DRINGENDE MITTEILUNG ZUR EINSATZSICHERHEIT

Betreff:	Zu kraftvolles Einsetzen oder Überbeanspruchung des SRS-Kegelkollimator-Einschubs kann zur Beschädigung des Kegelkollimator-Einschubs und der Clinac-Keilfilterannahme führen.
<i>Handelsname des betroffenen Produkts:</i>	Optical Guidance Platform
<i>FSCA-Kennung:</i>	CP-00356
<i>Datum der Mitteilung:</i>	2010-08-18
<i>Art der Maßnahme:</i>	Benachrichtigung und Korrektur

Abbildung 1: Kegelkollimator-Einschub. Die oberen Ecken (rote Kreise) kommen in Kontakt mit der Keilfilterannahme

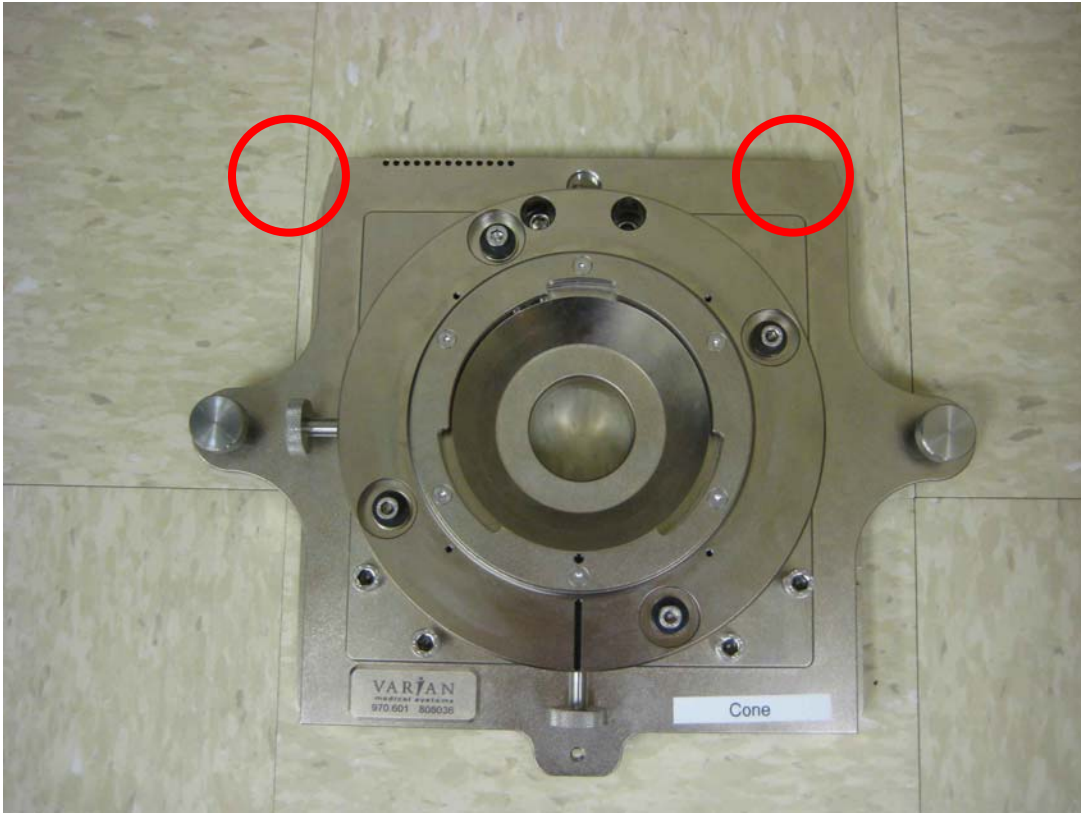
Wird der SRS-Kegelkollimator-Einschub unter übermäßiger Kraftanwendung eingesetzt, können die Ecken des Einschubs und die Keilfilterannahme beschädigt werden. Die Beschädigung kann dazu führen, dass der SMS-Kegelkollimator-Einschub von seiner kalibrierten Position abweicht. Außerdem kann die optische Lesevorrichtung beschädigt werden.

Wird der SRS-Kegelkollimator-Einschub zu kraftvoll eingesetzt, kann die Clinac-Keilfilterannahme am Linearbeschleuniger oder der Einschub selbst eingedellt werden, wodurch es zu einer Abweichung zwischen der tatsächlichen Position des SRS-Kegelkollimator-Einschubs und der kalibrierten Position kommen kann. Beobachtungen haben gezeigt, dass die Beschädigung auftreten kann, wenn der Kegelkollimator-Einschub kraftvoll über die gesamte Distanz vom Einsetzpunkt bis zur Endposition geschoben wird. Die Beschädigung ist nur minimal, aber viele kleine Beschädigungen haben im Laufe der Zeit kumulative Wirkung. Die Folge ist, dass der Kegel von seiner kalibrierten Position abweicht. Die Abweichung kann mithilfe des Winston-Lutz QS-Tests erkannt werden. Der Grad der Abweichung kann auf den im Test bestrahlten Filmen gemessen werden. Ist die Abweichung nicht mehr akzeptabel, kann der Kegelkollimator-Einschub vom Varian-Kundendienst neu justiert werden.

- Stellen Sie die Gantry auf null Grad (IEC). Schieben Sie den Kegelkollimator-Einschub in die Aufnahmevorrichtung der Keilfilterannahme. Schieben Sie den Kegelkollimator-Einschub nur mit wenig Kraft ein, bis er die Kante der Keilfilterannahme erreicht hat. Ab diesem Punkt können Sie etwas fester drücken, um den Kegelkollimator-Einschub fest in der Keilfilterannahme zu verankern.
- Der Winston-Lutz-Test muss jedes Mal ausgeführt werden, wenn der SRS-Kegelkollimator-Einschub eingesetzt wird. Dies ist unbedingt notwendig, um die ordnungsgemäße Justierung zu überprüfen. Dieser Schritt wurde zusätzlich in die Bedienungsanleitung des Zubehörs aufgenommen.
- Varian hat noch weitere Änderungen an der Bedienungsanleitung der Optical Guidance Platform vorgenommen. Wir empfehlen Ihnen daher dringend, unter www.MyVarian.com die neueste Version herunterzuladen
